Verpackungsänderung

die unten aufgeführten Artikel werden künftig in einer modifizierten Verpackung geliefert. Bitte geben Sie diese Produktinformationen an Ihre Mitarbeiter und ggf. an Ihre Kunden weiter. Alle Änderungen werden aus Gründen der Produktverbesserung durchgeführt.

Abb.1: neue Verpackung

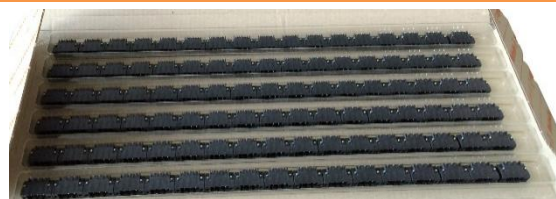
Das neue Verpackungskonzept beinhaltet jeweils eine Tray-Einlage, die wiederum im Streudruckkarton liegt.
